1.1	CONCEPTO TÉCNICO No. CT:	5812
1.2	ÁREA:	TÉCNICA Y DE GESTIÓN
1.3	COORDINACIÓN:	INVESTIGACIÓN Y DESARROLLO
1.4	REFERENCIA CRUZADA RADICADO FOPAE:	2010ER2528, 2010ER4551
1.5	RESPUESTA OFICIAL No. RO:	41240

2.1	SOLICITANTE:	JUAN REINALDO SUÁREZ MEDINA CURADURÍA URBANA NO.1
2.2	PROYECTO:	HOME & OFFICE
2.3	LOCALIDAD:	1 USAQUÉN
2.4	UPZ:	16 SANTA BÁRBARA
2.5	BARRIO O SECTOR CATASTRAL:	SANTA BÁRBARA CENTRAL
2.6	DIRECCIÓN:	CARRERA 11 No. 119-11 / CALLE 119 No. 11-28
2.7	CHIP:	AAA0104KUWW / AAA0104KTRU
2.8	FECHA DE EMISIÓN:	23 DE ABRIL DE 2010
2.9	EJECUTOR DEL ESTUDIO:	ESPINOSA Y RESTREPO Ltda.

El presente concepto técnico corresponde a la **segunda revisión** realizada por la Dirección de Prevención y Atención de Emergencias, del informe "Análisis de Microzonificación Local para el Proyecto Home & Office a Construirse en la Carrera 11 No. 119-11/31 80 en Bogotá" elaborado por el Ing. Carlos Restrepo, a construirse en los predios ubicados en la Carrera 11 No. 119-11 y en la Calle 119 No. 11-28 de Bogotá, el cual fue radicado el 24 de Febrero de 2010 mediante oficio 2010ER2528, por el Arq. Juan Reinaldo Suárez Medina de la Curaduría Urbana No.1 en cumplimiento a lo estipulado en el Decr

Figura 1. Localización del Proyecto Home & Office.

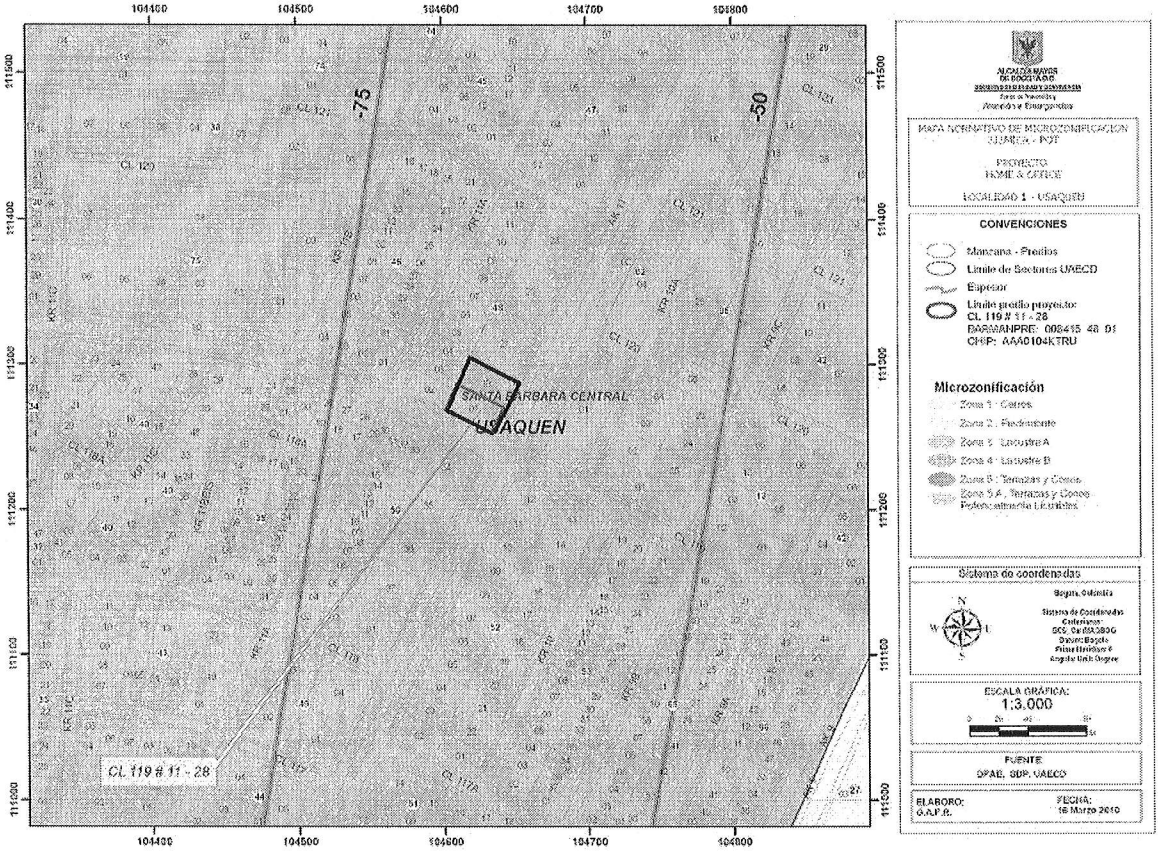
En el numeral 1 del informe presentado por el consultor, se indica que el sitio del proyecto se encuentra localizado en la Zona 3 - Lacustre A según el Decreto 193 de 2006, lo cual es consistente con la localización presentada en la Figura 1 del presente concepto.

El estudio CUMPLE con este requerimiento.

Figura 2. Espectro de diseño recomendado para el proyecto Home & Office.

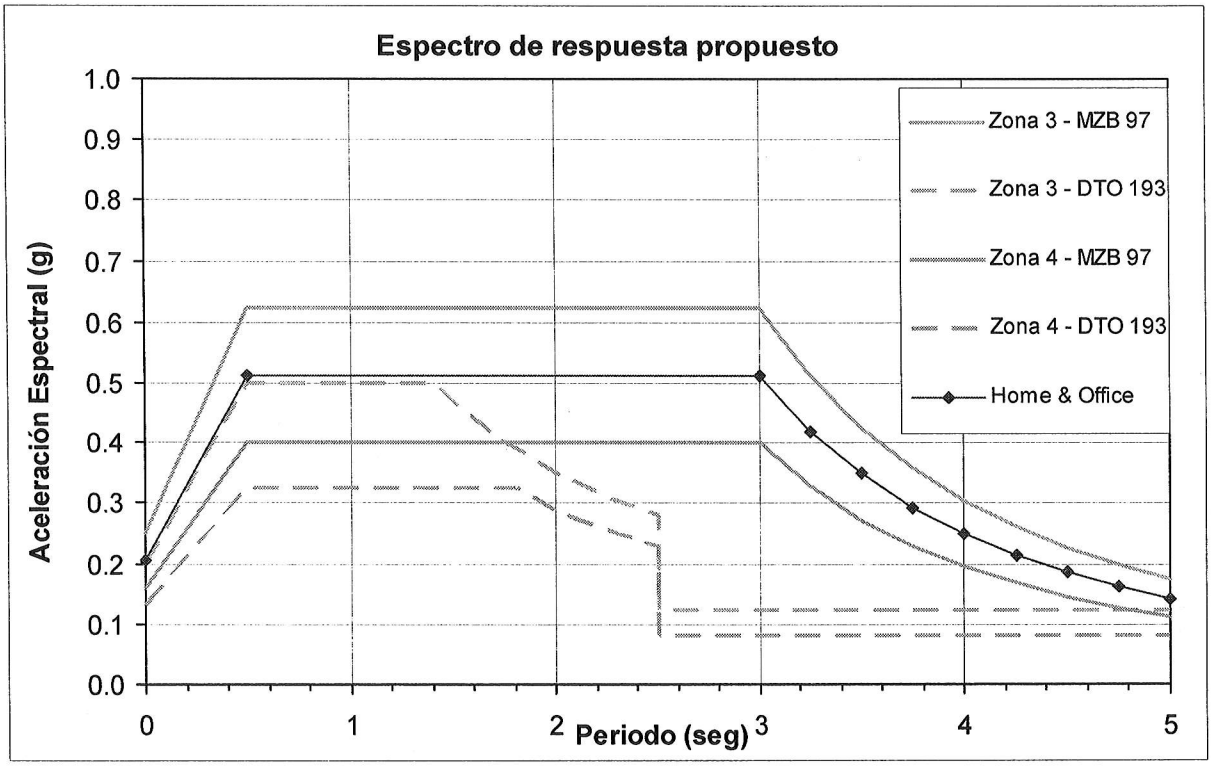
Con base en los resultados de las nuevas modelaciones, el consultor recomienda utilizar como espectro de respuesta el mostrado en la figura 46 del oficio aclaratorio 2010ER4551 de Abril 9 de 2010, el cual se presenta en la Figura 2 del presente concepto.

El espectro propuesto es el promedio entre los espectros de las zonas 3 y 4. Inicia en una aceleración de 0.21, luego alcanza un valor de 0.51 en un periodo de 0.5s, luego continua con ese valor en toda la meseta hasta un periodo de 3s, punto a partir del cual empieza a descender.

El estudio CUMPLE con este requerimiento.
